관창 일반산업단지 관리기본계획 변경 승인 고시

충청남도 고시 제1994-18호(1994.04.04.)로 산업단지관리기본계획 승인 고시되고 충청남도 고시 제2010-335호(2010.11.10.), 충청남도 고시 제2016-9호(2016.01.11.), 충청남도 고시 제2019-75호(2019.03.29.), 충청남도 고시 제2020-8호(2020.01.15.), 충청남도 고시 제2022-233호(2022.06.10.), 충청남도 고시 제2022-421호(2022.10.20.)로 산업단지관리 기본계획 변경 승인 고시된 관창 일반산업단지에 대하여 「산업집적활성화 및 공장설립에 관한 법률」 제33조에 따라 산업단지관리기본계획 변경을 승인 고시하고, 「토지이용규제 기본법」 제8조에 따른 지형도면 고시는 충청남도 고시 제2025-528호(2025.12.22.)로 같음합니다.

충 청 남 도 지 사

[별첨1] 용도별구획도(변경)

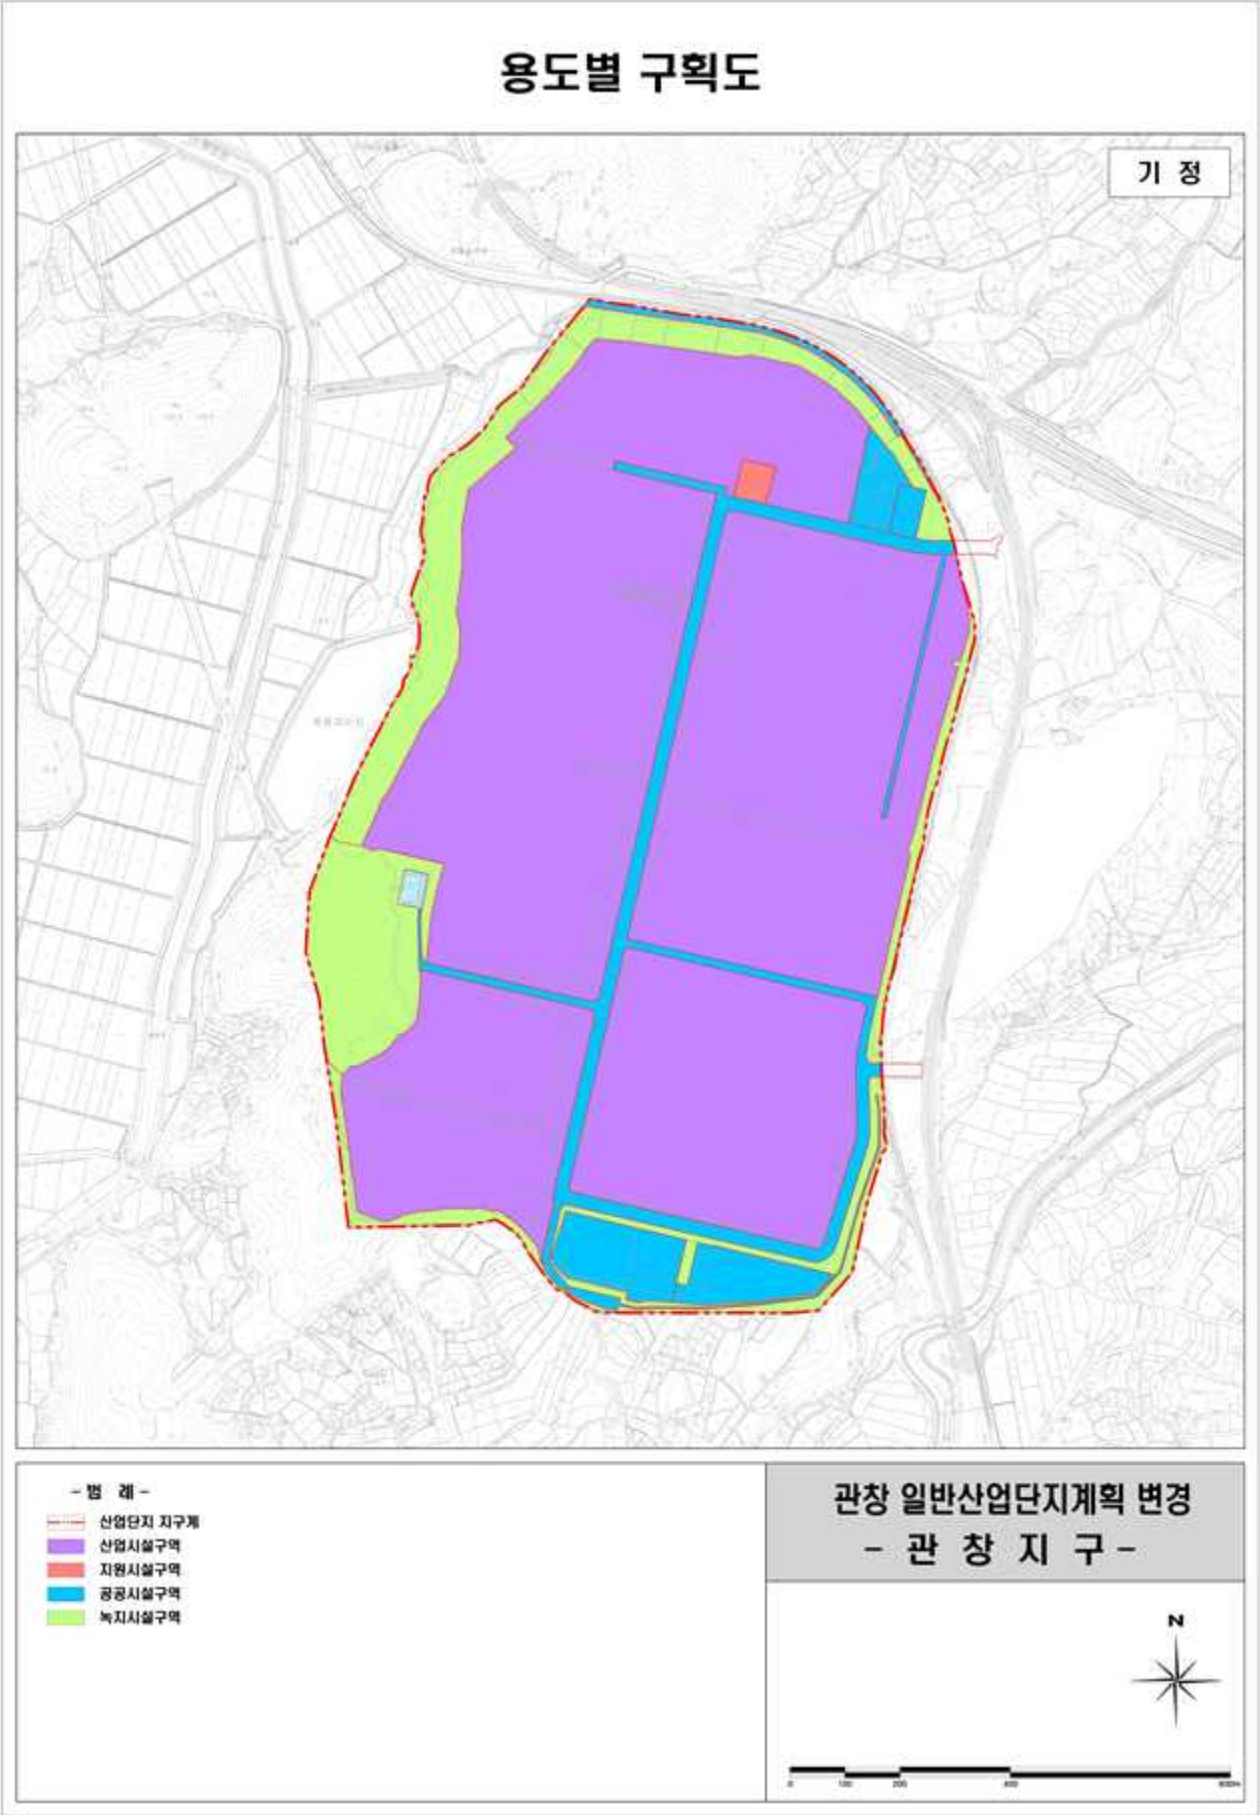
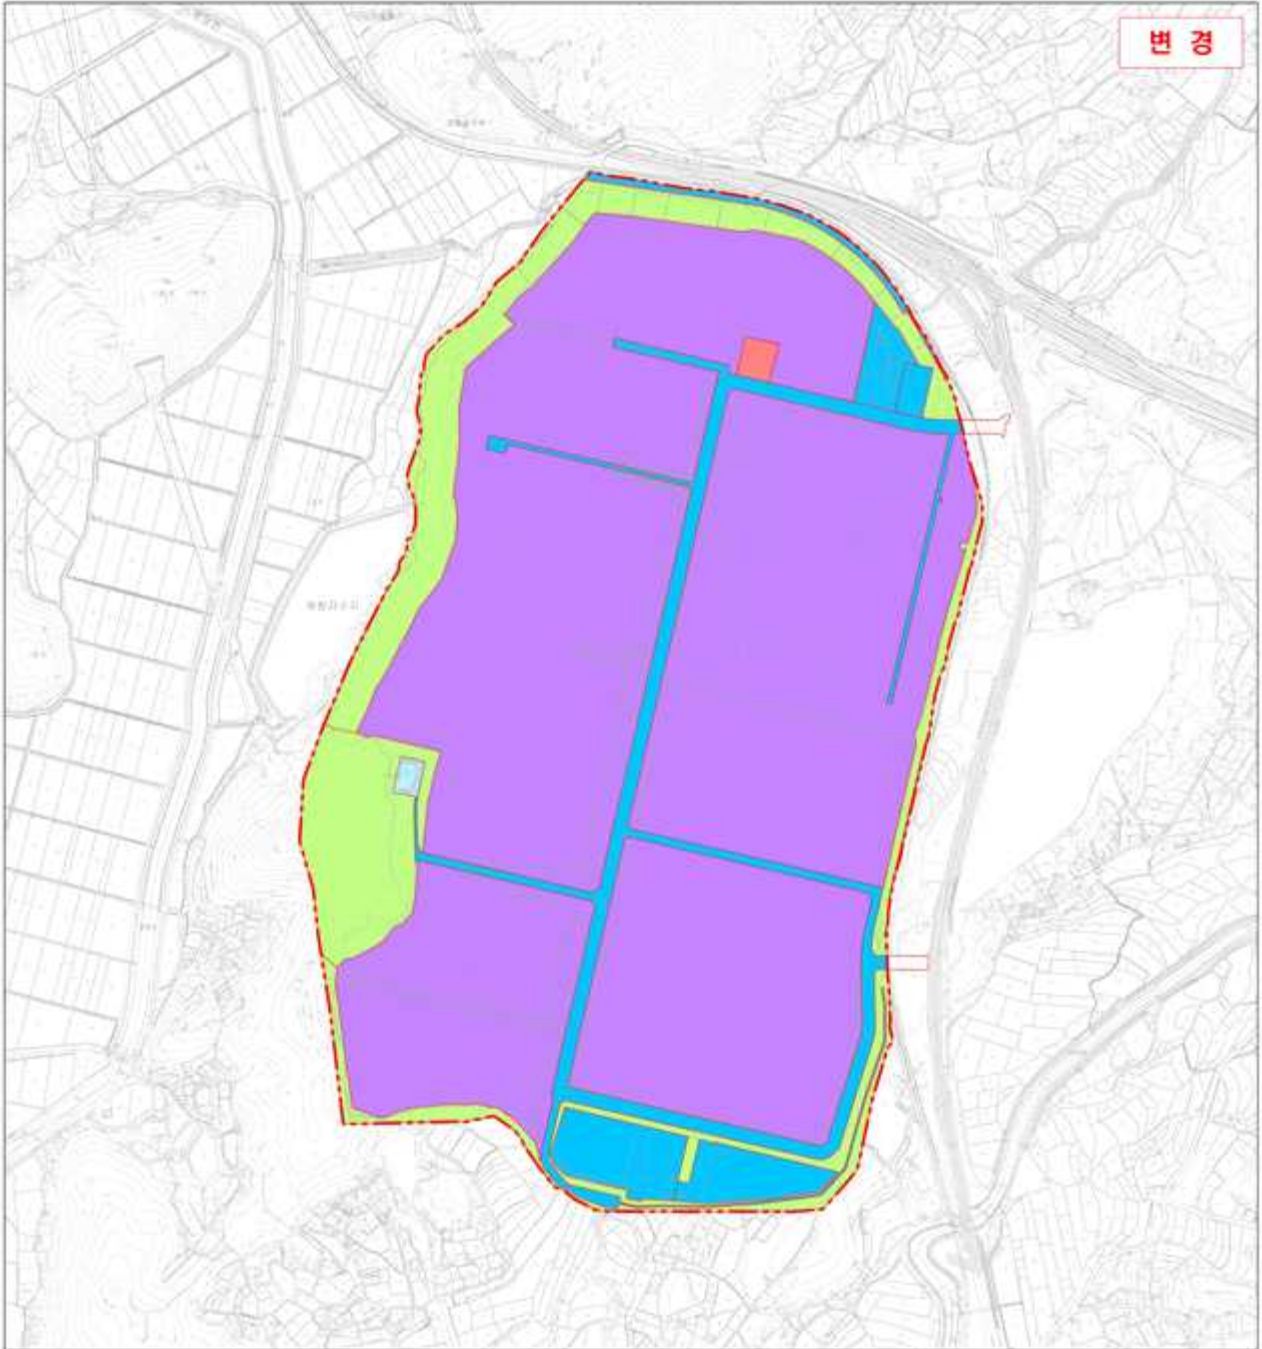
: 입주기업 요청에 의한 업종 변경(C28 → D35, C28 → C24, C28) 및 소로2-2호선 신설

: 시험·인증·평가 전문연구시설 구축을 위한 업종변경 (C24, H52 → M70, D35) 및 오수펌프장 신설, 지적분할측량 성과 반영

※ 관산지구 용도별구획도(변경)

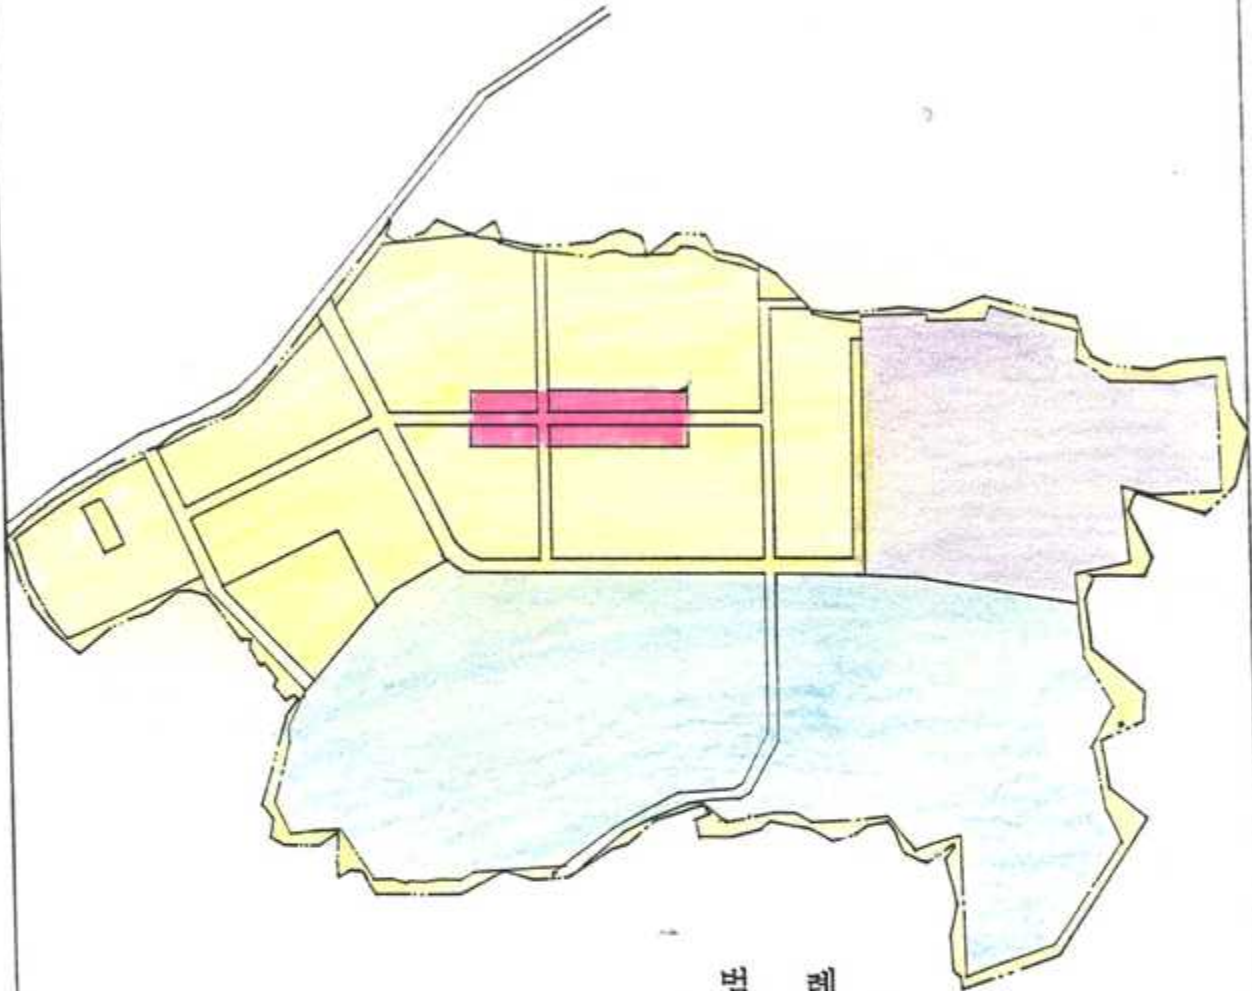
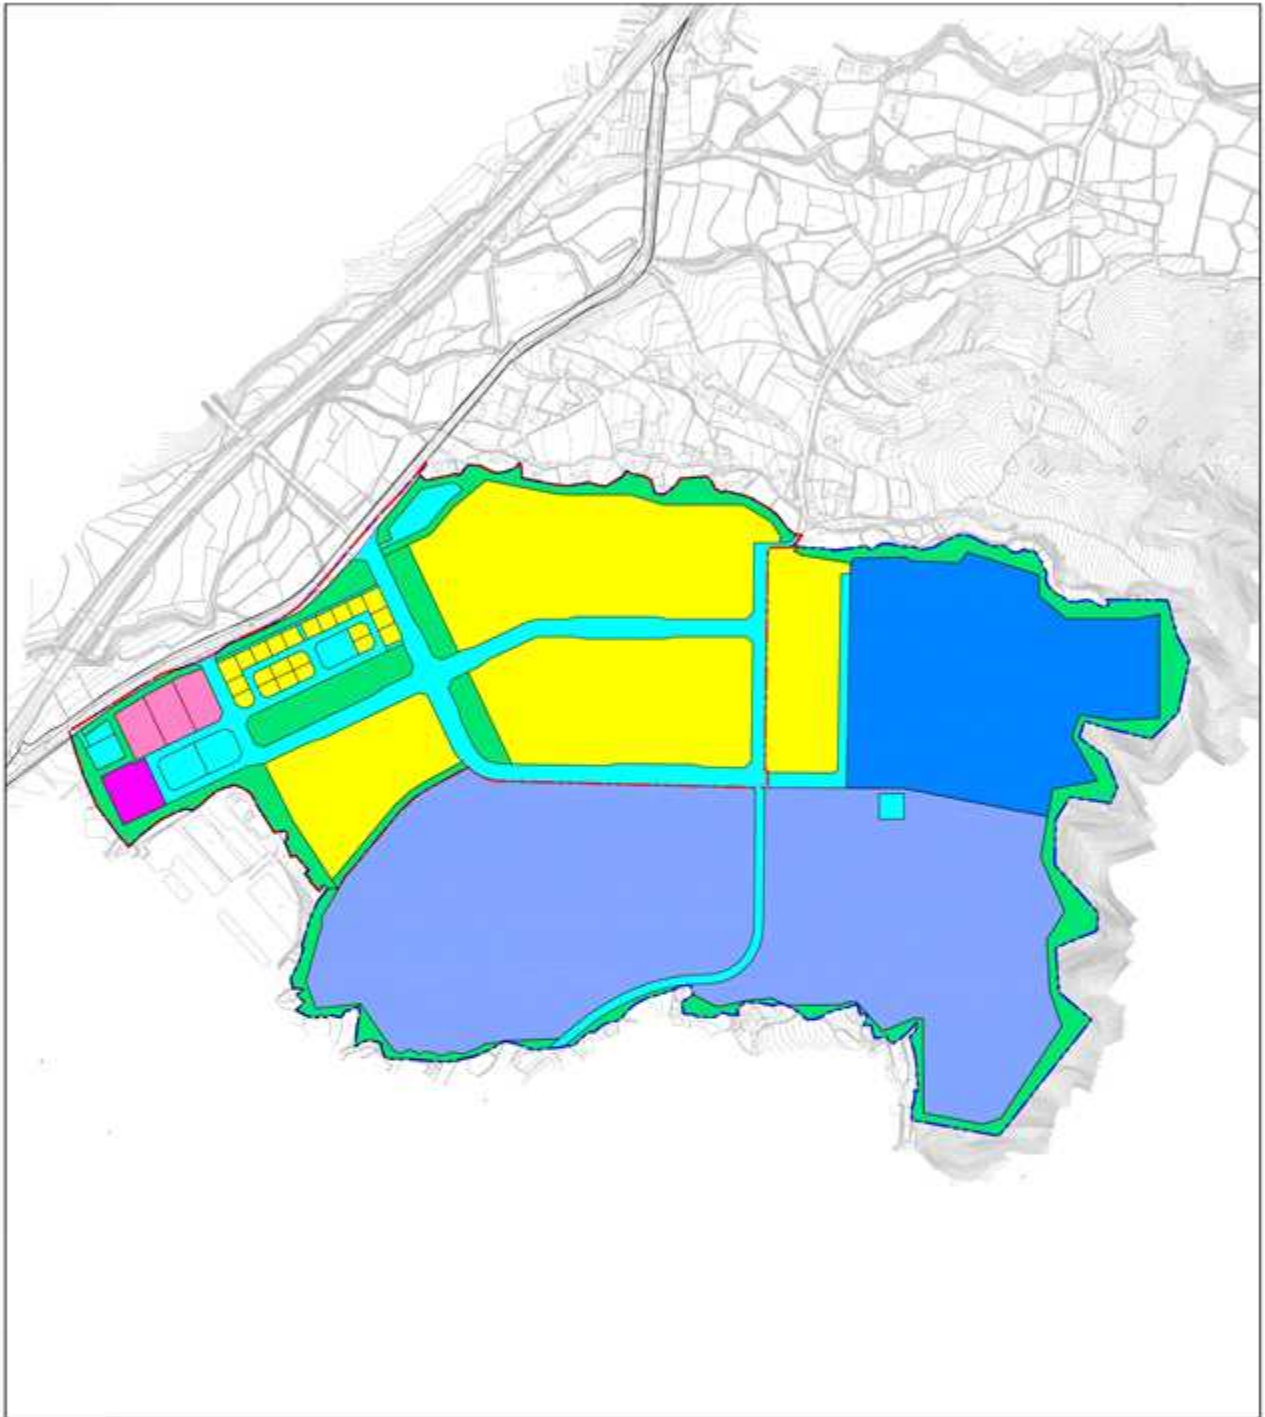
：관산지구1공구 개발계획 변경
